Mission régionale d'autorité environnementale
ÎLE-DE-FRANCE

**Avis délibéré
sur le projet d'aménagement de l'île Seguin – Rives de Seine
à Boulogne-Billancourt (92)**

N°MRAe APJIF-2024-028
Du 29/05/2024

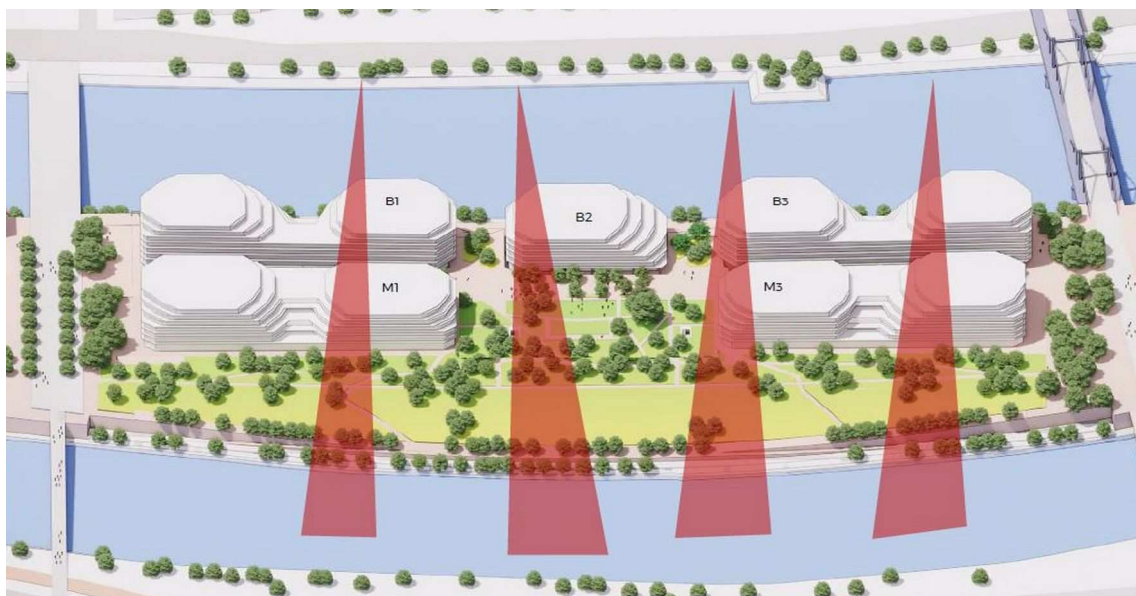
Figure 6 : Ce « schéma des perspectives préservées » figure des cônes de vues depuis le quai Georges Gorse, qui traversent (par erreur?) les masses bâties du projet. Les perspectives correspondantes ne figurent pas dans le dossier, à l'exception de la Figure 5 qui semble correspondre approximativement au cône passant entre les bâtiments B2 et B3). Source : étude d'impact, volet B4, p. 93

Recommandations énoncées par l'Autorité environnementale dans ses avis précédents	Compléments apportés à l'étude d'impact	Recommandations maintenues ou amendées
paysage.	environnementale observe dans cette perspective que le point de vue retenu se situe plusieurs mètres au-dessus de l'œil du piéton. L'Autorité environnementale estime que le projet Vivaldi, par sa densité et son caractère imposant et malgré ses « percées », présente un impact particulier dans le paysage de la vallée de la Seine et particulièrement sur la vue des coteaux depuis le quai Georges Gorse. Les documents graphiques présentés sont insuffisants pour démontrer que le projet préserve suffisamment les perspectives en question.

- (2) L'Autorité environnementale recommande à nouveau de démontrer plus précisément que les projets de construction sur l'île Seguin ne constituent pas un écran important aux vues sur le paysage de la vallée de la Seine, notamment sur les coteaux de Meudon depuis le quai Georges Gorse (à hauteur du piéton).....13
